Dodatek č. 13

Tímto Dodatkem se mění rozsah prací na díle s názvem „**REKONSTRUKCE OBJEKTU Č. P. 200 K. Ú. STRAŠNICE NA ZÁKLADNÍ ŠKOLU PRAHA 10 - STRAŠNICE**“, a to následovně:

Změnový list č. 22 (ZL)

Změna vyvolaná / požadovaná: Zhotovitelem / Objednatelem	Číslo změnového listu: 22
Profese / konstrukce: Hrubé podlahy / výkopy	Datum vydání: 11.12.2024
Stavební objekt: 02.1.1 - Podlahy - bourání + nový stav VON - VRN+ON	Název změny: Založení hrubé podlahy gastro 1PP

4.14a
nerealizuje
se

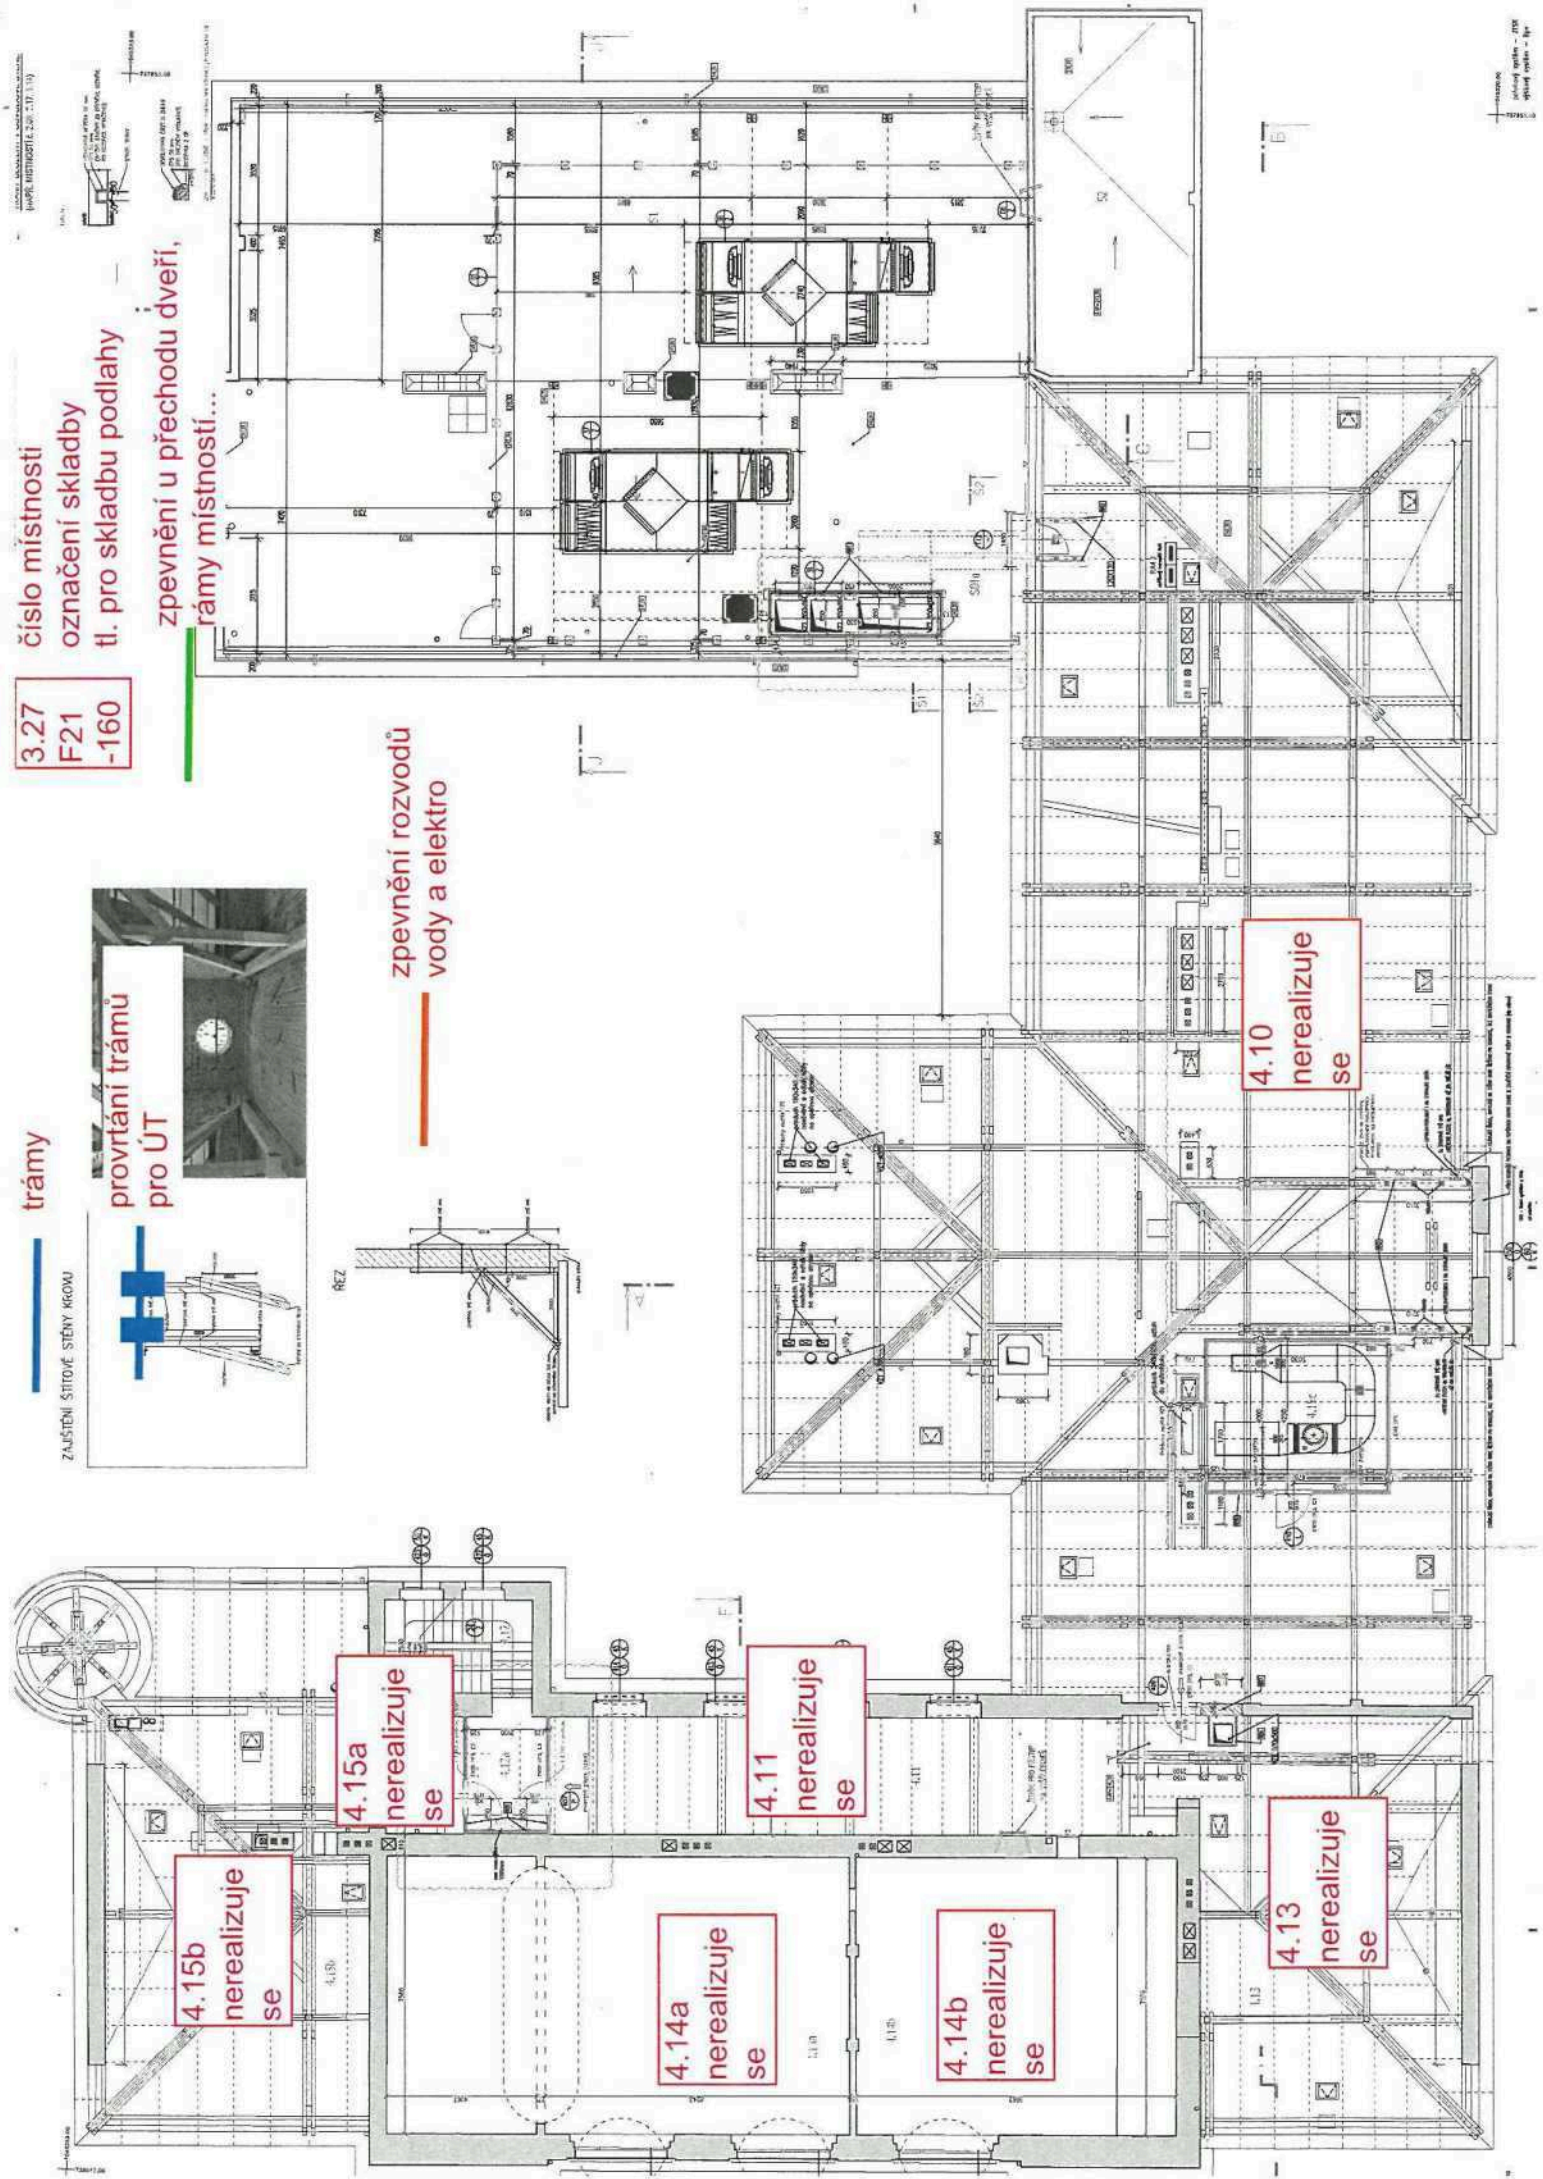
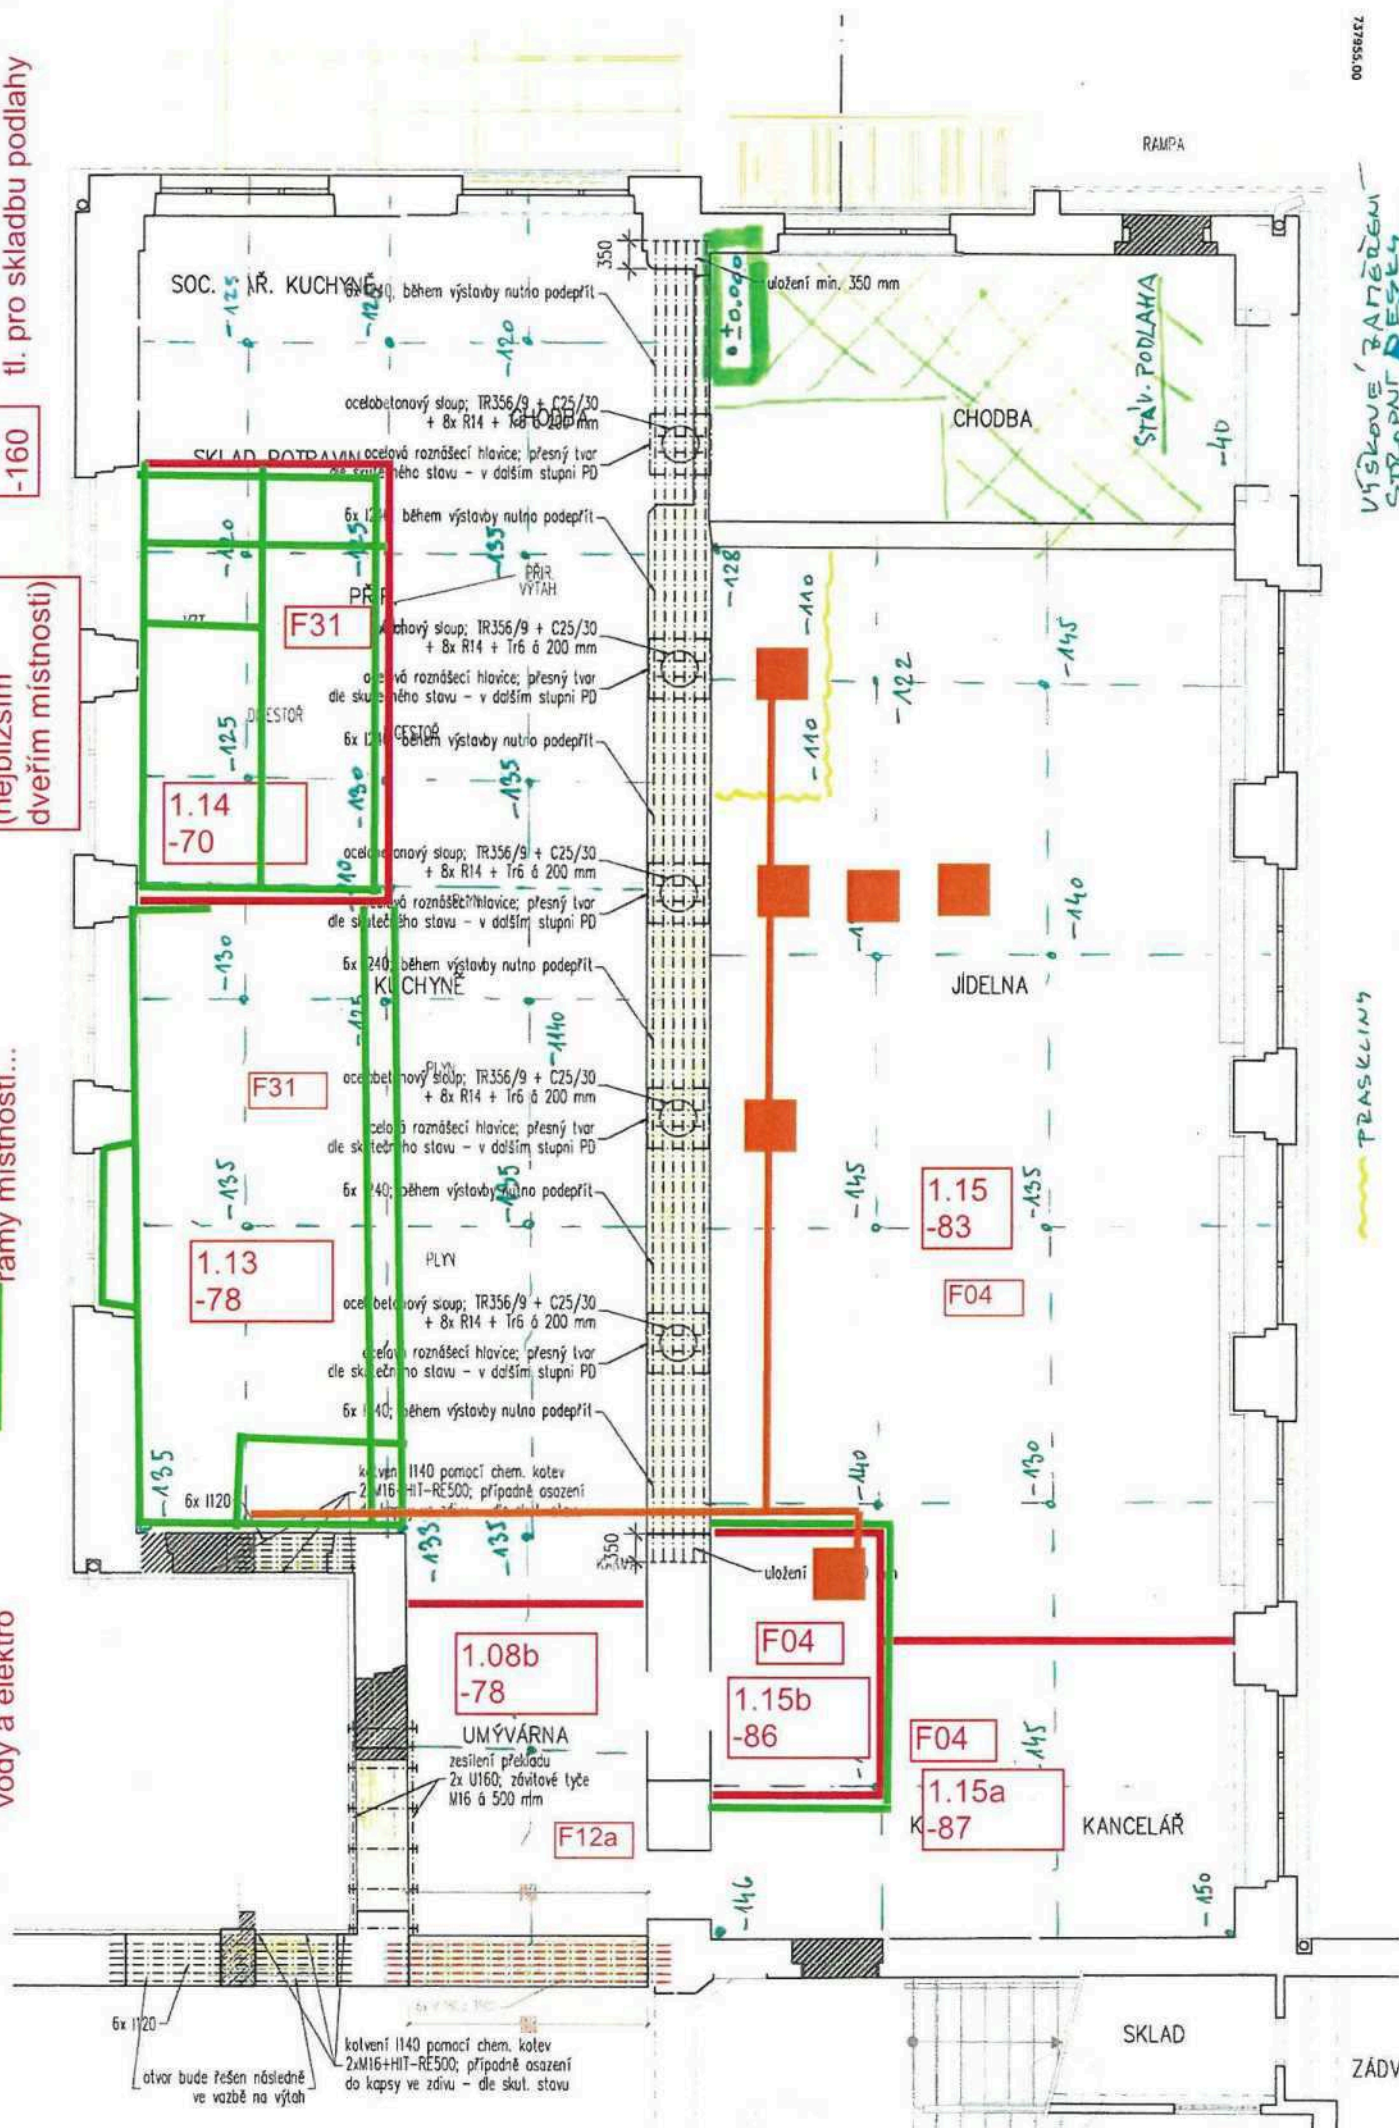
V rámci přípravy stropů pro realizaci hrubých podlah bylo zjištěno, že stávající nosné stropní konstrukce jsou v rozličných výškách vůči finální čisté podlaze. To znamená na každé patro a téměř každou místnost jinou výšku hrubých podlah pomocí násypů a celkové skladby. Samotná aktualizace DPS z roku 2023 toto nedokázala ošetřit. GD provedl zaměření skutečných výšek odhalených konstrukcí, a zjistil rozdílnost tloušťek nových podlah, která je nutná upravit dle skutečnosti. Samotné násypy je možné realizovat max do tloušťky vrstvy 10-100mm. Další hluchý prostor je zapotřebí vyplnit kročejovou izolací z polystyrénu EPS (tl. 50mm) anebo XPS (tl. nad 50mm). Dřevěný záklop stropů byl ve spárách desek zapěněn a přeložen geotextilií, pro zabránění propadu násypu stropem.

Zaměření skutečnosti je dle stávající finální skladby na chodbě, která sama o sobě oplývá křivostí v rámci celého objektu cca +/-40mm.

Dodatečně je nutno vyvrtat prostupy do ocelových I profilů stropů na 2 a 3NP pro propojení ÚT rozvodů umístěných projektem pod skladbu podlah v místnostech, kde není možné projít rozvody nad I profily (díky rozličných výšek podlah)
